Oggetto: **[ID: 8218] Procedura di Valutazione di Impatto Ambientale ai sensi dell'art.23 del D.Lgs 152/2006 relativa al Progetto di un impianto agrivoltaico "Villacidro 3", della potenza pari a 51,3 MW e delle relative opere di connessione alla RTN, da realizzarsi nei Comuni di Villacidro, San Gavino Monreale, Sanluri, Serramanna e Villasor nella Provincia Sud Sardegna.**

**Osservazioni Enas**

**Oggetto:** [ID: 8218] **Procedura di Valutazione di Impatto Ambientale ai sensi dell'art.23 del D. Lgs 152/2006 relativa al Progetto di un impianto agrivoltaico "Villacidro 3", della potenza pari a 51,3 MW e delle relative opere di connessione alla RTN, da realizzarsi nei Comuni di Villacidro, San Gavino Monreale, Sanluri, Serramanna e Villasor nella Provincia Sud Sardegna - Proponente: Green Energy Sardegna 2 S.r.l. – Autorità competente: Ministero della Transizione Ecologica (Mi.T.E.). Trasmissione parere.**

**Oggetto:** [ID: 8218] **Procedura di Valutazione di Impatto Ambientale ai sensi dell'art.23 del D. Lgs 152/2006 relativa al Progetto di un impianto agrivoltaico "Villacidro 3", dellapotenza pari a 51,3 MW e delle relative opere di connessione alla RTN, da realizzarsinei Comuni d

Allegati: **Carta interferenze SIMR**

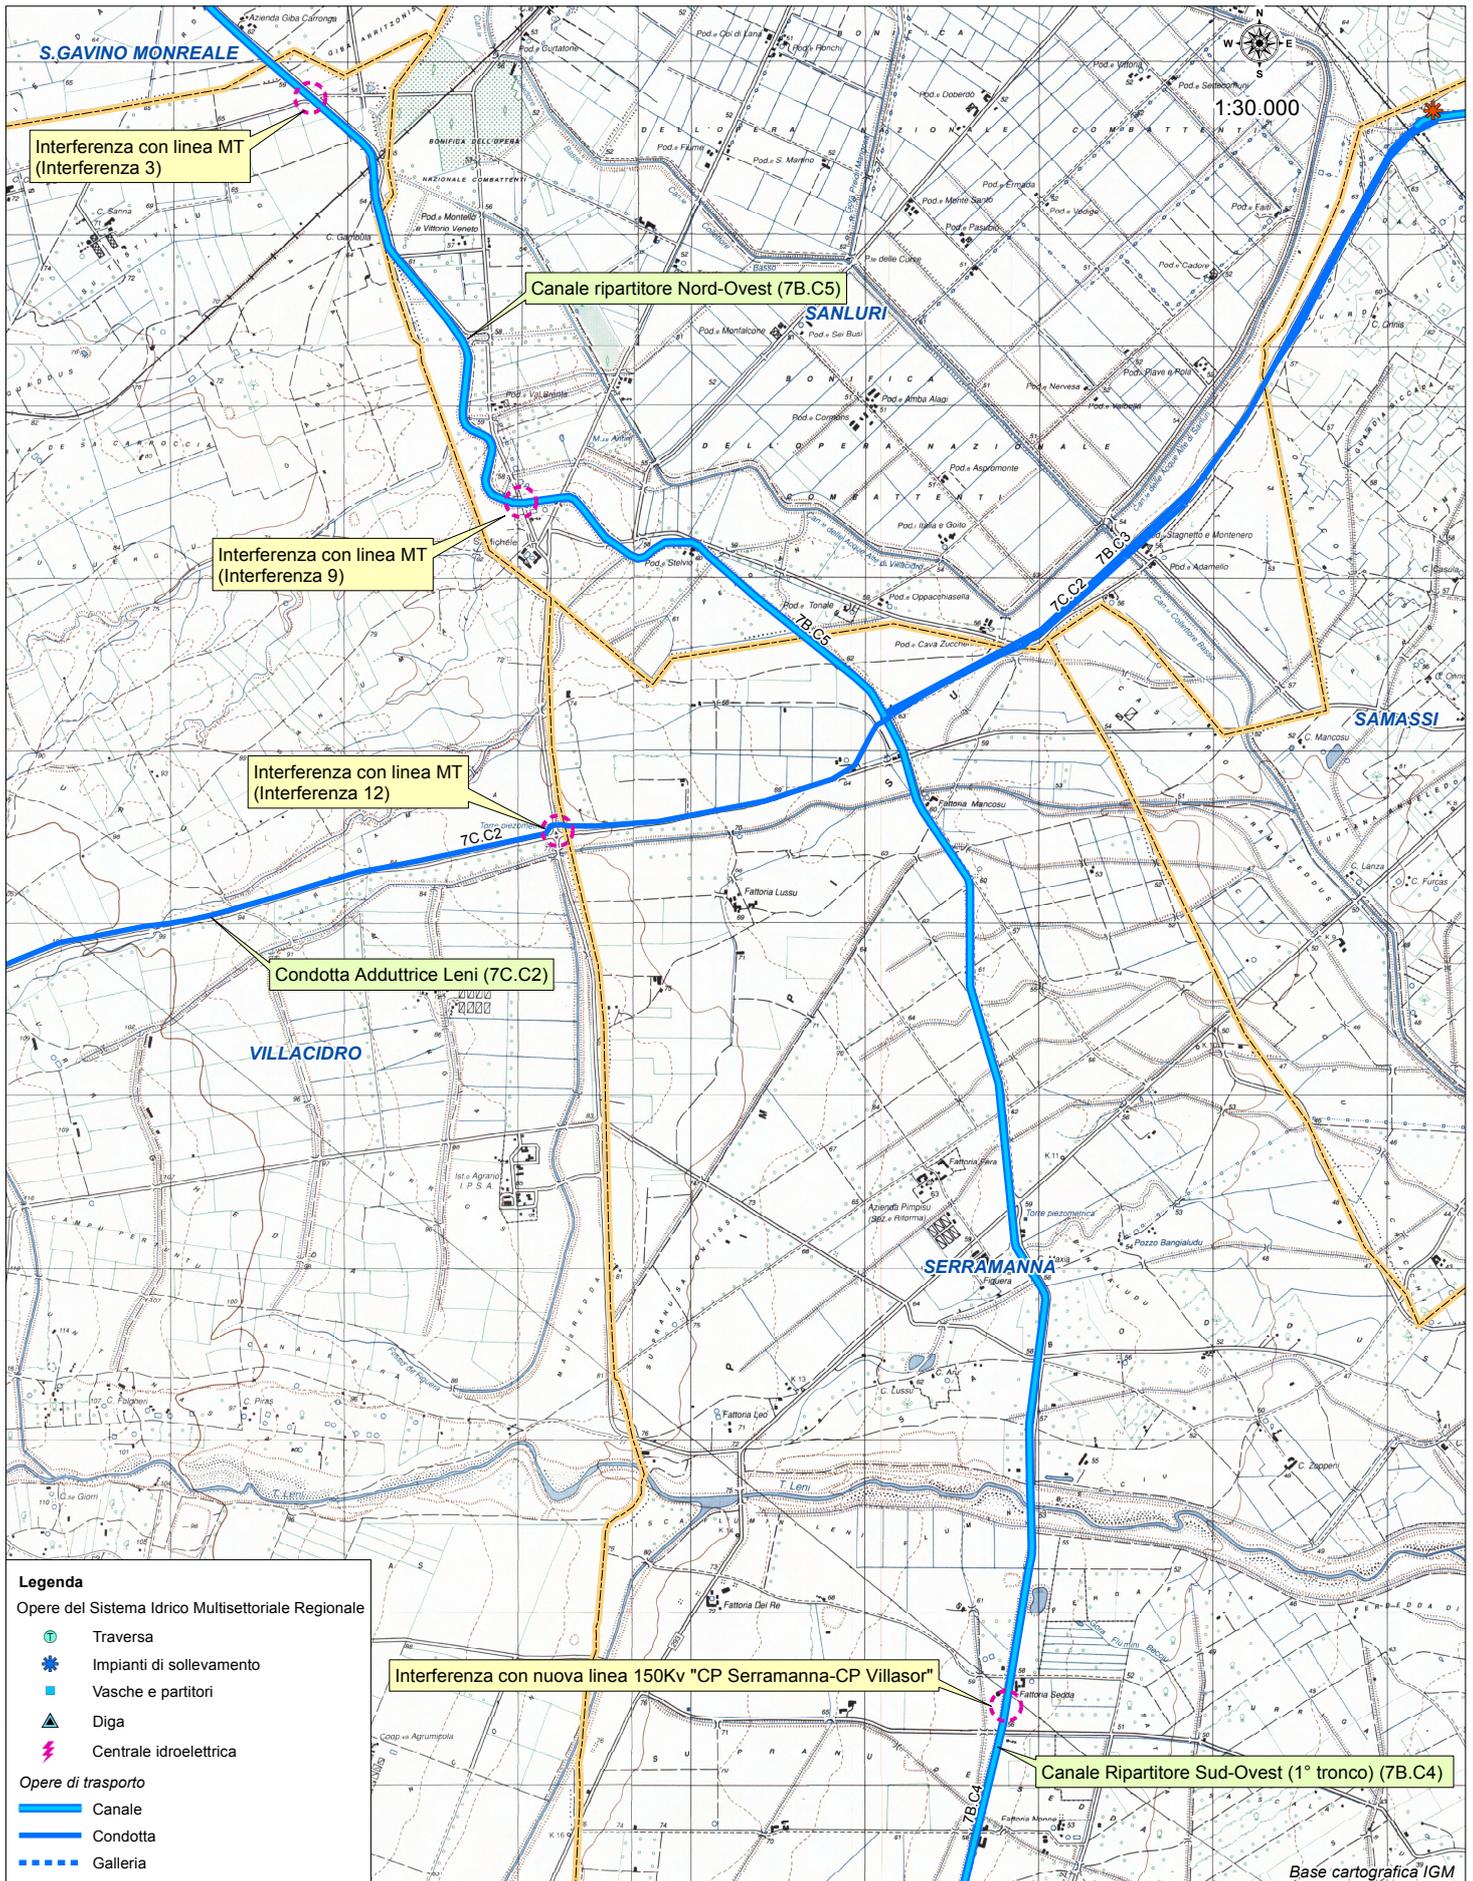
- **Canale ripartitore Nord-Ovest (7B.C5):**  
*Interferenza con linea MT (interferenza 3 e interferenza 9)*
- **Condotta Adduttrice Leni (7C.C2):**  
*Interferenza con linea MT (interferenza 12)*
- **Canale ripartitore Sud-Ovest 1° tronco (7B.C4):**  
*Interferenza con nuova linea 150Kv "CP Serramanna-CP Villasor"*

Interferenza con nuova linea 150Kv "CP Serramanna-CP Villasor"

Canale Ripartitore Sud-Ovest (1° tronco) (7B.C4)

- a) le interferenze tra elettrodotto e canale dovranno essere risolte con la tecnica del sottopasso del canale da parte dell'elettrodotto con l'impiego di tecnologie "trenchless" ad **una distanza non inferiore a 1,50 m dalla generatrice inferiore del canale** per un tratto di sviluppo non inferiore a cinque metri dai lati del canale.

- b) l'interferenza tra elettrodotto ed acquedotto dovrà essere risolta con la tecnica del sottopasso della condotta da parte dell'elettrodotto con l'impiego di tecnologie "trenchless" ad **una distanza non inferiore a 1,50 m dalla generatrice inferiore della condotta** per un tratto di sviluppo non inferiore al diametro della condotta più due metri per ciascun lato

- c) l'elettrodotto per tutto lo sviluppo dell'interferenza dovrà essere segnalato con apposito nastro rosso, inoltre dovranno essere disposti, fuori terra, alle estremità prima e dopo l'interferenza, delle segnalazioni fisse (con cartelli e targhe) che materializzino l'asse dei cavidotti in cui siano
